# REALIZZAZIONE DI UNA CENTRALE IDROELETTRICA PUNTUALE SUL TORRENTE SCOLTENNA IN LOCALITA' MOLINO DELLE CAMPORE

## INTEGRAZIONE ARPAE - SISTEMI AMBIENTALI: RELAZIONE INTEGRATIVA FASE DI CANTIERE ED ESERCIZIO (ACQUA)

La presente relazione riguarda l'integrazione relativa alla richiesta di approfondimenti da parte di Arpae-Sistemi ambientali, ricevuta via PEC in data 31/01/2017 da parte del comune di Montecreto.

**Figura 9: Confronto tra curva di durata del periodo 2006-2014 con curva di durata adottata in Rel. Idrologica.**

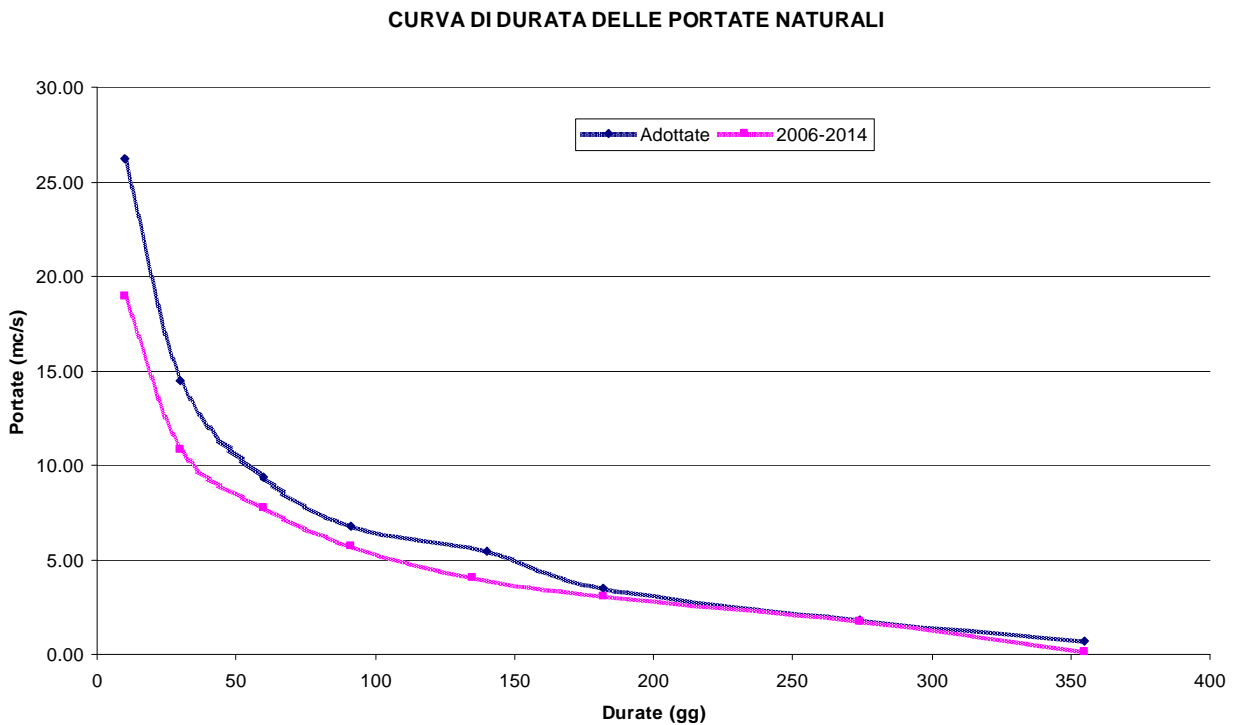
La relazione idrogeologica, per la definizione della quota di portata da rilasciare in alveo, prende in esame dati pluviometrici e di portata risalenti a periodi antecedenti l'anno 2001. In relazione ai cambiamenti pluviometrici che si sono registrati nell'ultimo decennio, si chiede di verificare e/o aggiornare i dati idrologici presentati con quelli più recenti disponibili. Una eventuale ricalibrazione delle portate transitanti nella sezione fluviale in oggetto potrebbe incidere anche sul calcolo delle portate disponibili derivabili. ———> Si veda il cap.3.2

Il periodo 2006-2014 è sicuramente caratterizzato da una maggiore siccità rispetto alla serie storica a cui si è fatto riferimento nell'elaborato "Relazione idrologica", ciò è dovuto al verificarsi di minori precipitazioni e/o maggiore trattenimento delle risorse idriche.

Tuttavia, statisticamente, il periodo storico utilizzato nella 'Relazione idrologica' pare maggiormente consolidato e robusto.

Come si evince dalla figura c'è uno scostamento tra le due curve, che tuttavia presentano un andamento simile. Le due curve tendono a coincidere per le piccole portate, ovvero proprio quelle di riferimento nel caso specifico in termini di portata massima derivabile e media annua derivata. Si

ritiene pertanto che la curva di durata adottata non debba essere modificata sulla base dei dati propri degli anni 2006-2014.
